Rapport

Opdrag: At besigtige og vurdere solcelleanlæg, primært montage, men også anlæg i sin helhed, samt beskrive eventuelle fejl/mangler.

Udført og besigtiget af: Henrik Amby Pedersen, NovaSolar AS.

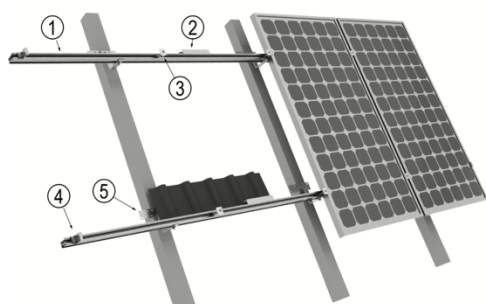
Der er så desuden lavet den kritiske fejl, at man har monteret solceller vertikalt på vertikale monterede alu-skiner. Det er tydeligt angivet af solcellepanel og montagesystem – at solcelle paneler skal monteres på den "lange side" – se nedenfor

Her er et billede fra den faktiske montage og nedenfor hvordan vejledning angiver samme:

Dimensions of PV Module

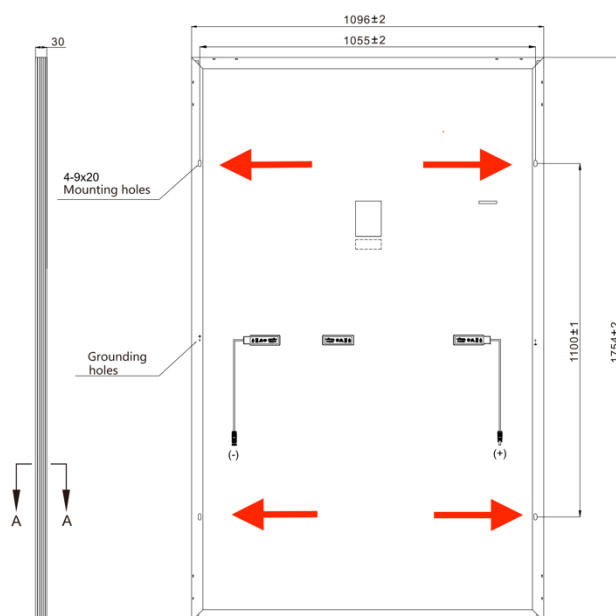
Det fremgår ikke af montagevejledning for alu-profil, at vertikal montage er korrekt og derfor må montøren og leverandøren af solcelleanlæg vise/bevise at dette faktisk kan gøres.

Der er tilmed monteret vertikalt solcellepanel på vertikal monteret alu-profiler og det har jeg i mine 12 år i branchen aldrig set før og hvis man læser montagevejledning fra panel-producent "Dimensions of PV Module" samt montagevejledning som er til venstre for netop anførte, så er det stik imod vejledning. Jfr. Bilag 1-3

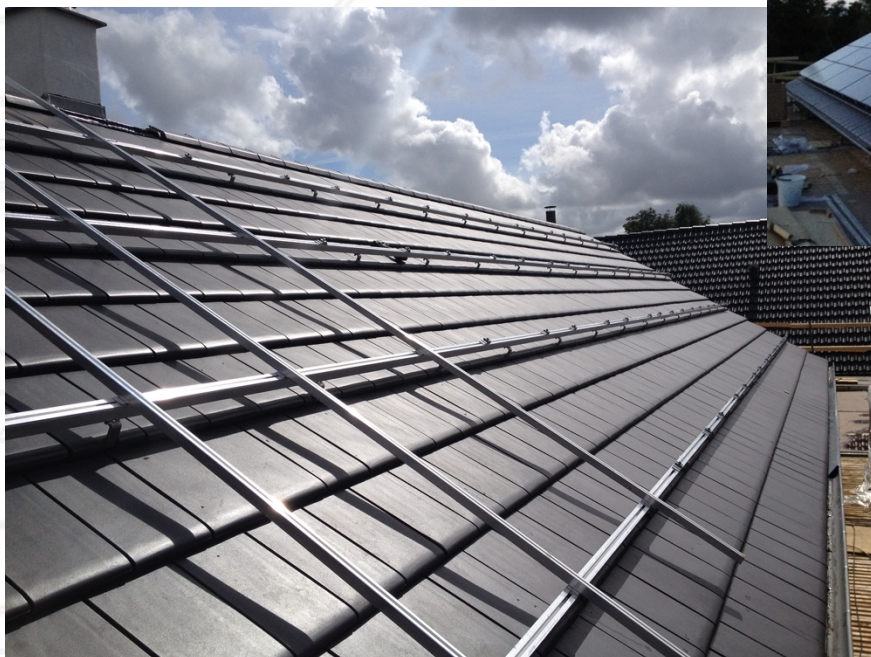
Man kan bruge "kryds" montage på alu-profiler under solcellen som de fleste profilproducenter har og anbefaler – når situationer som denne, men er ikke brugt og derfor må montøren godtgøre at dette er korrekt, idet jeg ikke har hverken viden eller bevis for dette i vejledningen, tværtimod.

Herunder har jeg angivet et eksempel på korrekt "kryds" montage.

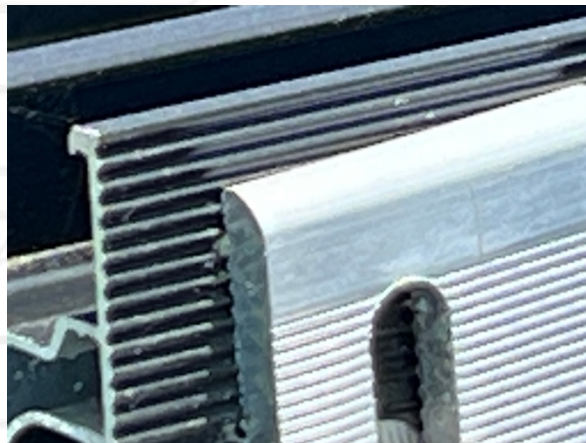
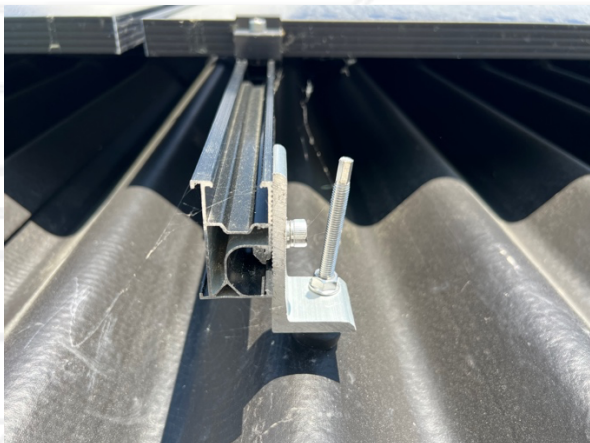
Som vist nedenfor var der stort set INGEN stockskruer der sluttede tæt til pladen og dermed kan vand, fugt, dyr mv. komme ind og det er ikke monteret korrekt.

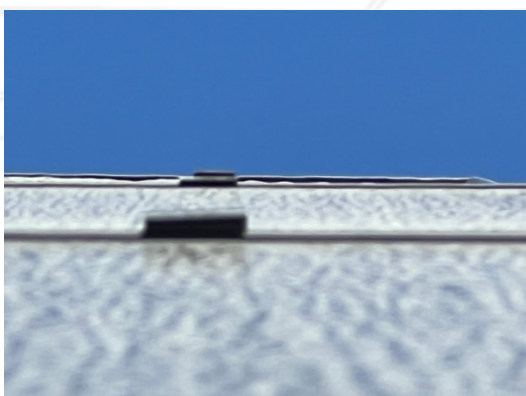
Nedenfor er angivet forkert og skæv montage på beslag, hvor man kan se at de riller der skal "låse" er monteret "skævt", samt at der er sparket på skruer for at vride dem til at passe – Der er flere stockskruer som har fået spark for at kunne tvinge dem til at passe, fordi de er sat forkert i ift. lige linje når alu-skiner skal monteres.

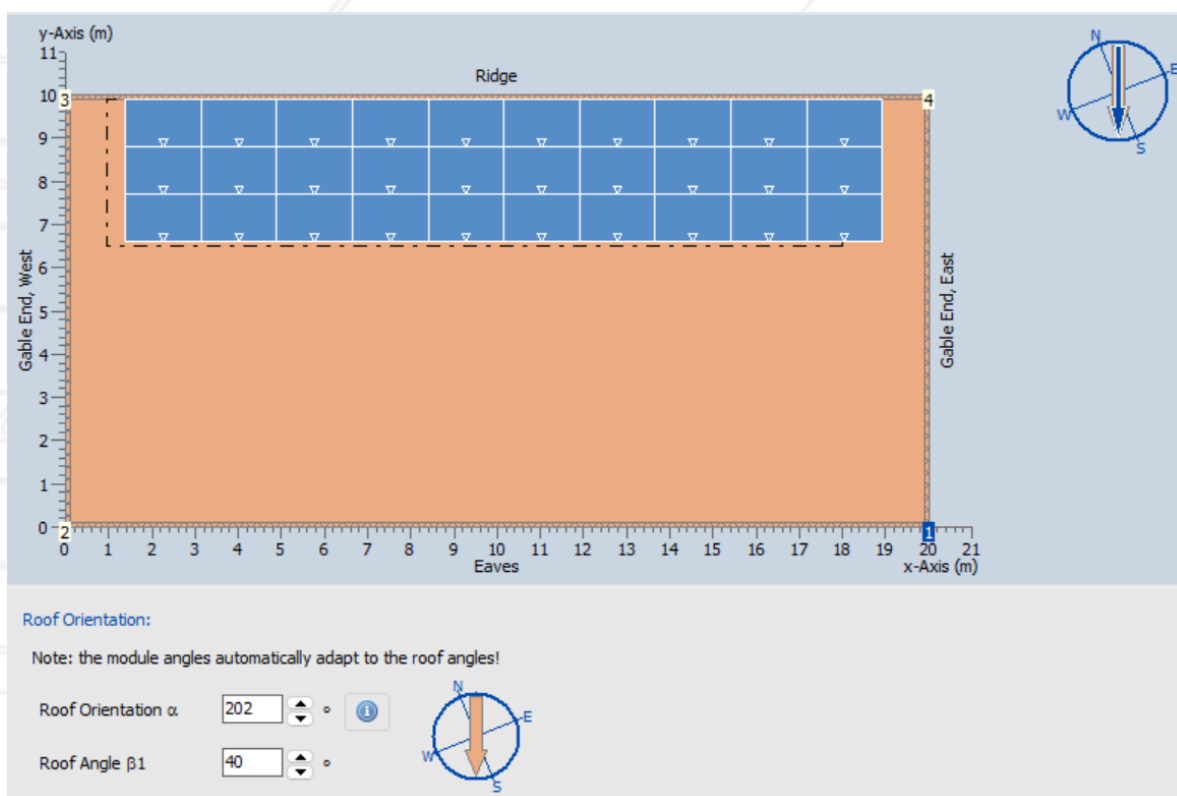
Det ER en kritisk farlig montage og som dokumenteret er den fejlbehæftet på så mange punkter, at det ikke kan rettes blot ved at skrue og flytte lidt på anlæg. Det er ikke en sikker montage og system og producent vejledninger er ikke fulgt og der er monteret med ødelæggende konsekvenser og som det står tydeligt i vejledningen for "alu-profiler, så forsvinder garanti.

Det kunne have ladet sig gøre at montere dette korrekt og ved at gøre som nedenstående – med krydsmontage og horisontalt solcellepaneler. Der skal laves behørig konstruktionsforbedringer uanset, som beskrevet tidligere, hvilket kan lade sig gøre, idet denne montage kan tilgås fra tag rum, det kan den ikke under overkant ovenlysvinduer, derfor er kun krydsmontage mulig med eksisterende tag, hvis størrelsen på anlæg skal bibeholdes og ellers skulle det være reduceret.
